Baureferat

Ausbau der FüS 2 Bernbacher Straße zwischen Kapellenplatz und östl. der Kilsheimstr. / Breiter Steig
Ergänzende Projektgenehmigung gem. Ziff. 2.5 der Richtlinien für die Einleitung und Abwicklung städtischer Bauvorhaben

Anlage
Lageplan Unterlage Nr. 7c

beschlossene Planung Projektgenehmigung im Stadtrat vom 18.04.2007

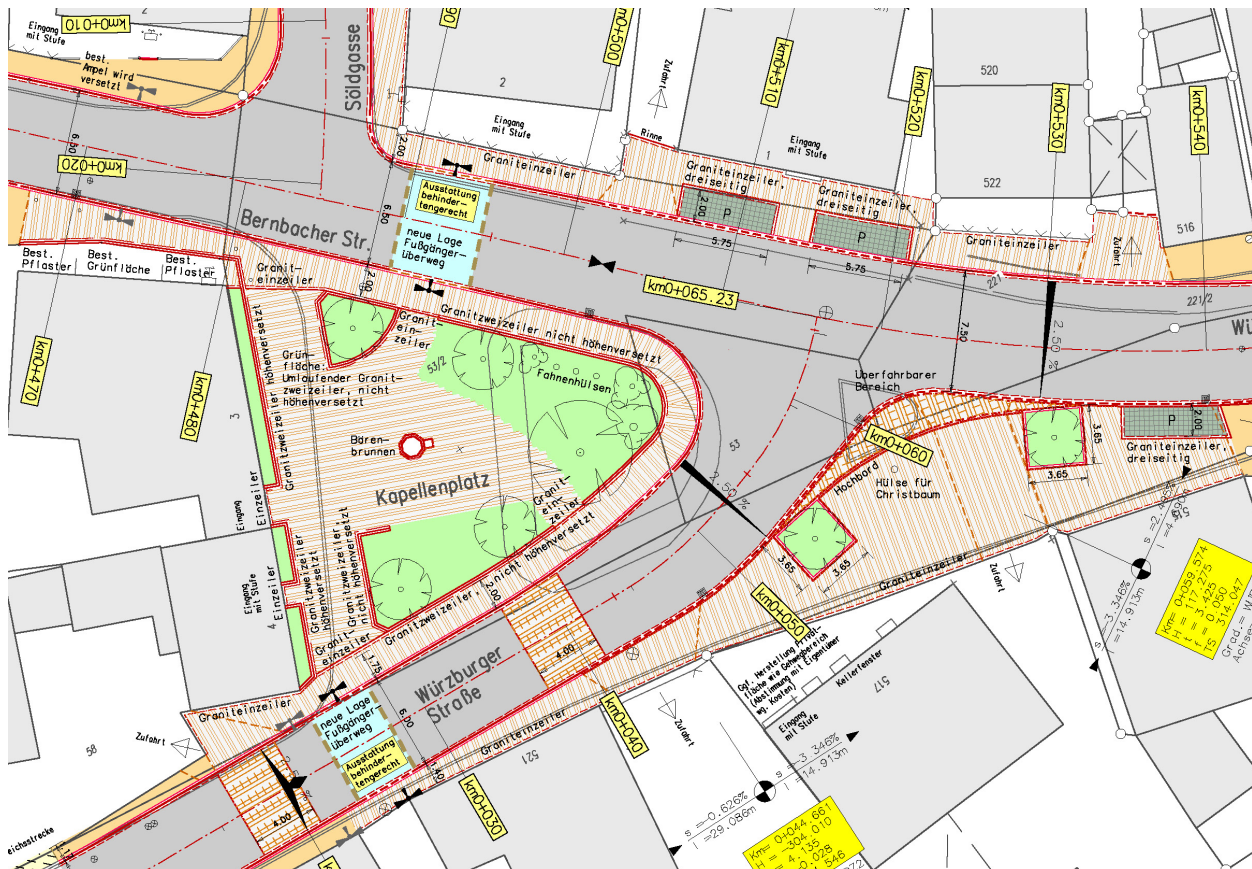
Mit Schreiben vom 30.04.2007 teilt das Staatliche Bauamt Nürnberg mit, dass in der Gestaltung des Einmündungsbereiches Würzburger Straße in die FÜS2 (Bernbacher Straße) aufgrund der Spitzwinkligkeit, eine mögliche Gefährdung gesehen wird. Diese Auffassung wird ebenfalls von der Regierung von Mittelfranken geteilt.

Die östliche Randsteinlinie im Einmündungsbereich wird so verändert, das Pkw's, Kleintransporter, Müllfahrzeuge ohne Benutzung des überfahrbaren Bereiches nach rechts abbiegen können. Bedingt durch ihre Schleppkurven müssen große Lastkraftwagen, Sattelzüge und Busse diese Fläche beim Abbiegevorgang überfahren. Durch die neue Linienführung im Randsteinbereich wird der spitze Einfahrtswinkel vermindert, so dass sich die Verkehrssicherheit erhöht.

Der Einmündungsbereich Söldgasse wurde umgeplant, so dass nun im Wesentlichen wieder die bestehende Ein- und Ausfahrtssituation hergestellt wird. Das Staatliche Bauamt Nürnberg stimmt diesem Vorschlag zu.

Ebenso wurde eine Verminderung der Fahrbahnbreite der Würzburger Straße im Bereich des Kapellenplatzes auf 5,50 m untersucht.

Es wurde eine Lösung ausgearbeitet, welche den bisher geplanten Umgriff des Kapellenplatzes berücksichtigt, gleichzeitig wurde die Schaffung eines möglichst rechtwinkligen Einmündungsbereiches angestrebt.

Hierzu ist im Ergebnis festzustellen, dass im Einmündungsbereich bis etwa zur ersten Aufpflasterung bei Bau-km 0 + 040 aufgrund der Schleppkurvensituation keine Veränderung der Fahrbahnbreite möglich ist. Im weiteren Ausbaubereich von ca. 35 m reduziert sich die Gehwegbreite auf einer Länge von ca. 15 m von 1,40 auf 1,10. Auch eine Reduzierung der Fahrbahnbreite von 6,00 m auf 5,50 m würde nicht dazu führen, das erforderliche Mindestmaß für Gehwege von 1,50 m zu erhalten. Im Gegenteil, nachdem die Spiegel von größeren Lkw's und Bussen in den Sicherheitsraum der Fußgänger hineinragen würden, wäre die Gefährdung für die Fußgänger größer. Aus diesem Grund wird die Fahrbahnbreite von 6,00 m beibehalten.
